## Dodatek č. 1

ke smlouvě o dílo uzavřené dle § 2586 a násl. Zákona č. 89/2012 Sb., Občanský zákoník (dále jen „OZ“), na veřejnou zakázku „Zřízení přístřešku pro bicykly v areálu ŠVZ Žihle“ ze dne 14. 07. 2021

**FORMULÁŘ PRO OHLÁŠENÍ ZMĚN STAVBY**  
**„Zřízení přístřešku pro bicykly u objektu E v areálu ŠVZ Žihle“**  
**ZBV 1**  
**(Změna během výstavby)**

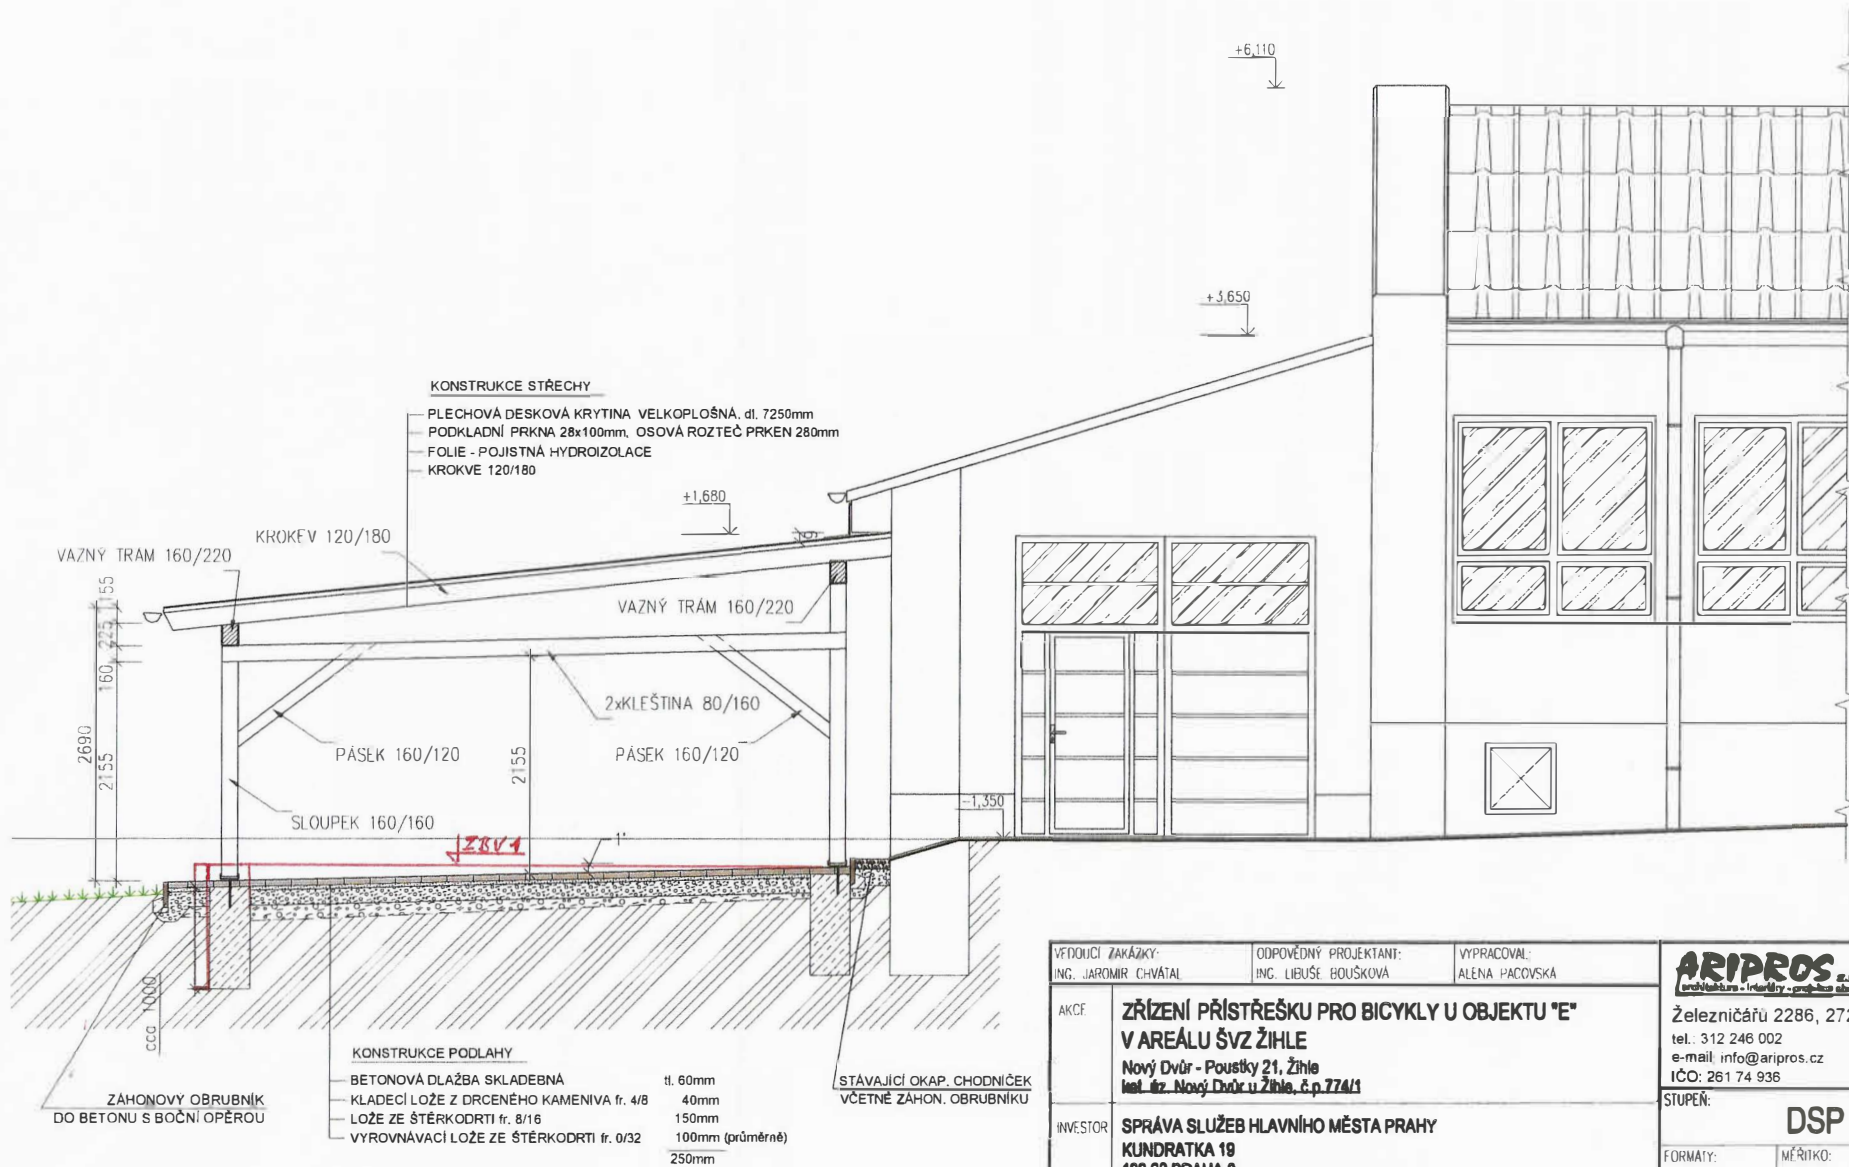
- Vedení areálu ŠVZ Žihle požaduje provést plochu z betonové dlažby tak, aby byla ve všech směrech v rovině. To vyžaduje zhotovení opěrné zdi a dodatečné terénní úpravy.

Na základě požadavku ŠVZ Žihle bude zpevněná plocha pod přístřeškem provedena tak, aby byla ve všech směrech ve vodorovné poloze. Ke splnění tohoto požadavku je nutné vybudovat opěrnou zídku a provést dodatečné terénní úpravy. V původní PD byla plocha navržena ve

- 1) Předmět smlouvy (rozsah prací) se mění podle přílohy č. 1 (Formulář pro ohlášení změn stavby), přílohy č. 2 (Rozpočet), přílohy č. 3 (Řez A-Á) tohoto dodatku.
- 2) Cena díla se mění podle přílohy č. 1 tohoto dodatku (Formulář pro ohlášení změn stavby). Celková cena díla tak odpovídá součtu původní ceny díla (625 452,80 Kč bez DPH) a ceny dodatečně požadovaných prací (38 694,18 Kč bez DPH) a činí 664 146,98 Kč bez DPH.
